# Regelquerschnitt Planstraße B

## Schnitt B - B

| Unterlagen:<br>K05 Regelquerschnitt<br>Versickerungsmulden: Planstraße B<br>Schnitt B-B<br>Sperrplan: 4.0510 C, 4.0410 A, 4.0410 B<br>ADL-Schaltplan<br>Lagebezugssystem: ETRS 89<br>Höhenbezug: NNH | PB-N/VP<br>Neue Judenstraße 1<br>10179 Berlin<br>Bauentwurf Regenwassernetz<br>Regenwassernetz<br>Berlin - Treptow-Köpenick OT Adlershof<br>Segelfliegerdamm/Groß-<br>Berliner-Damm/B-Plan 9-15a<br>TrKo BA 6<br>23/TrKo-0117<br>Zeichnungs-Nr.: 0 13 0 0<br>K05 |

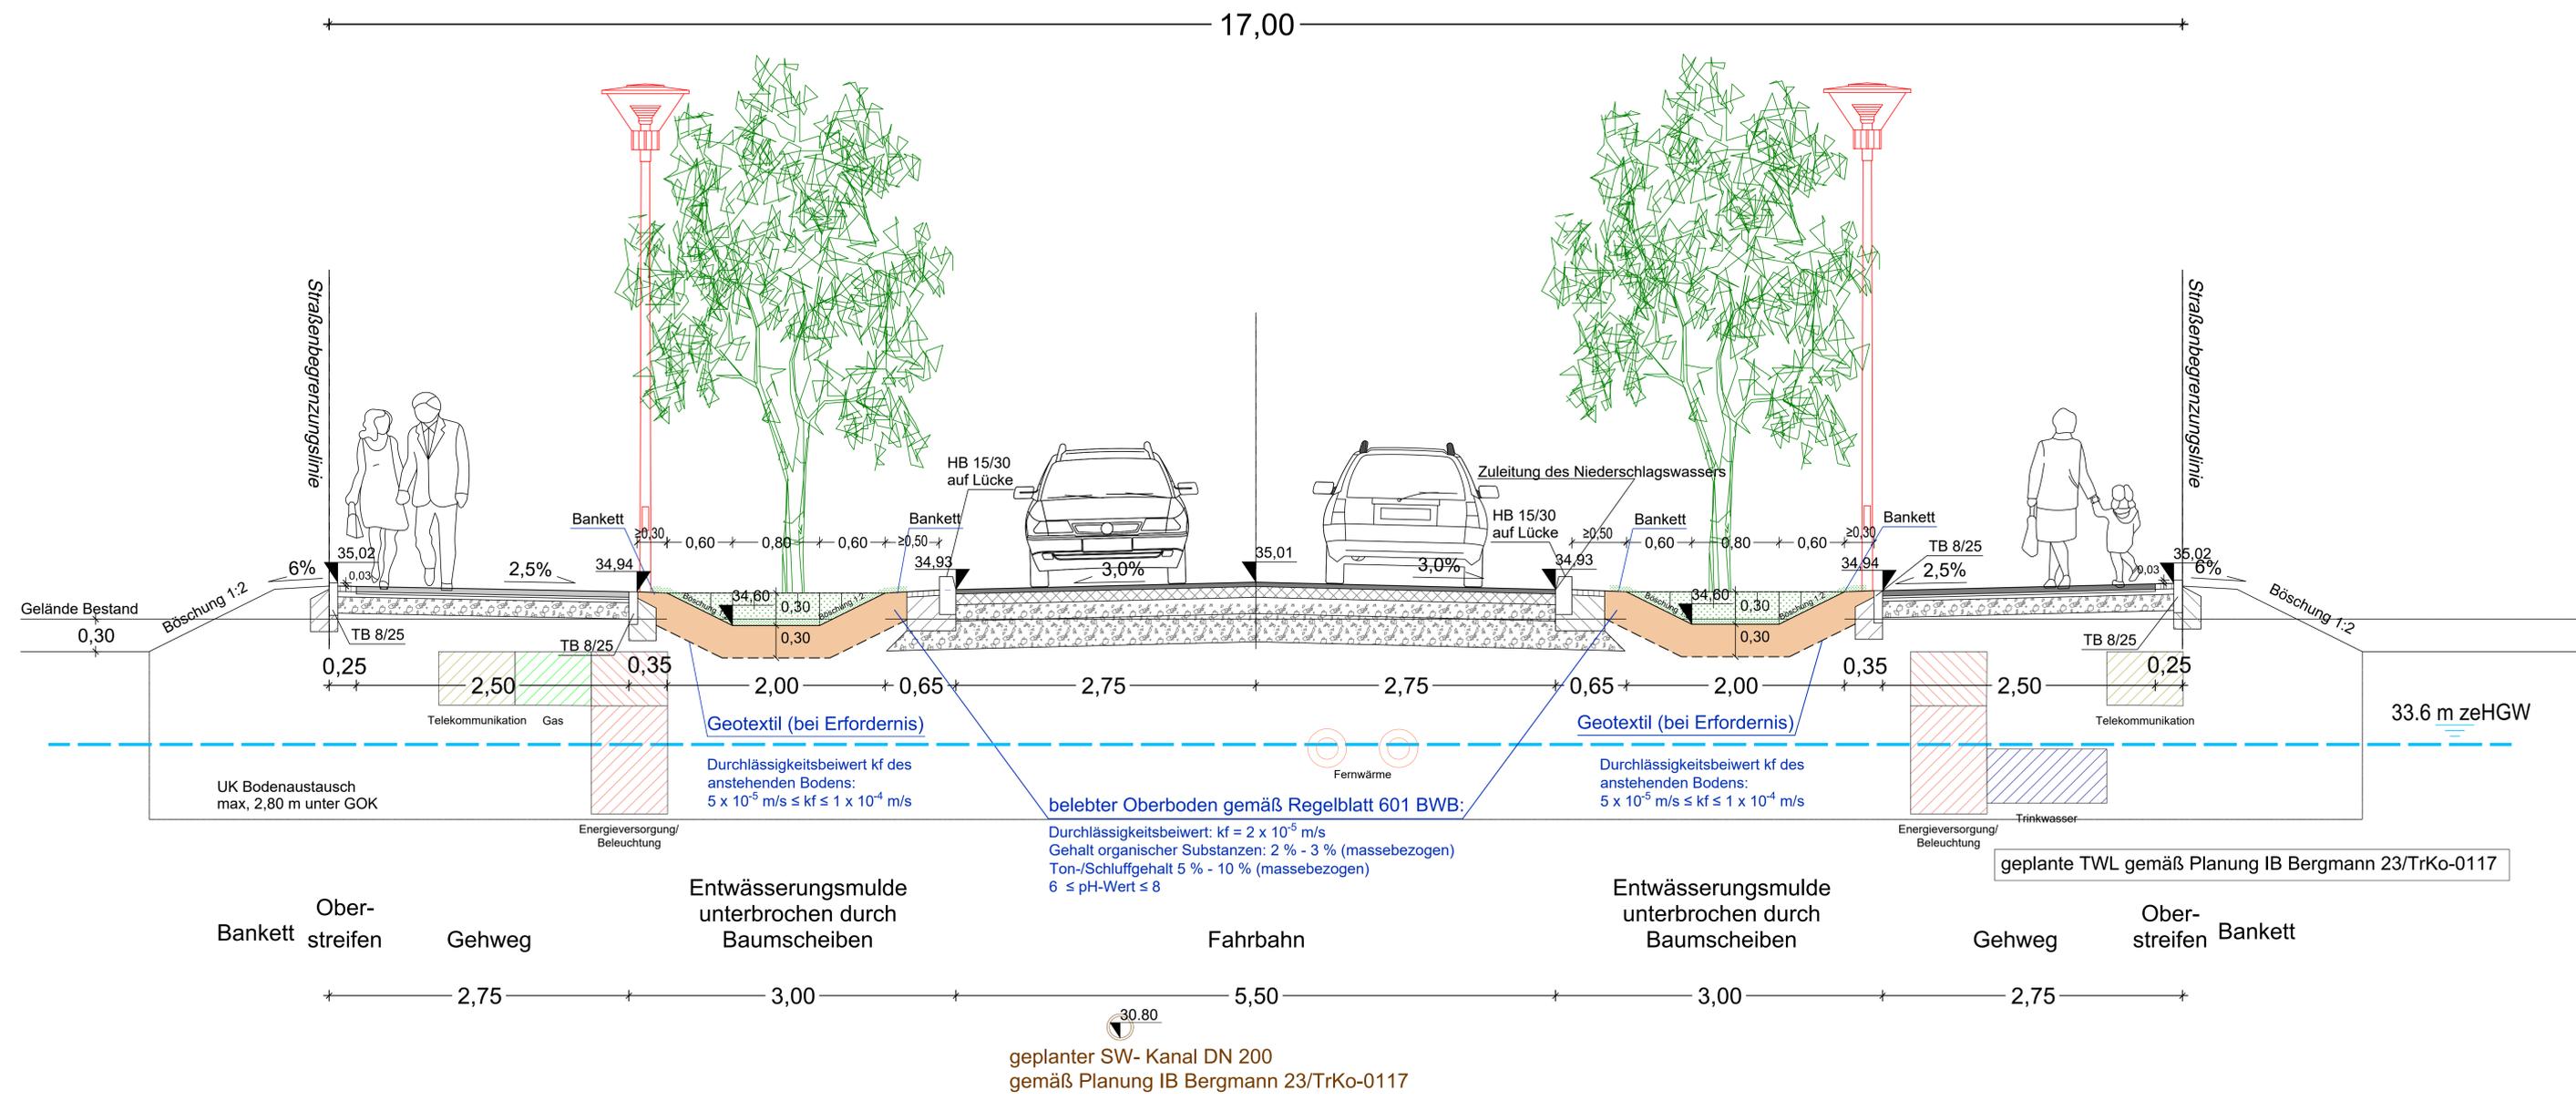
**Zugestimmt**  
 unter Beachtung der grün eingetragenen Änderungen  
 und unseres Schreibens vom  
 Berlin, den 08.12.2025  
 Berliner Wasserbetriebe  
 Planung und Bau Netz/PP  
*in. d. Sa*
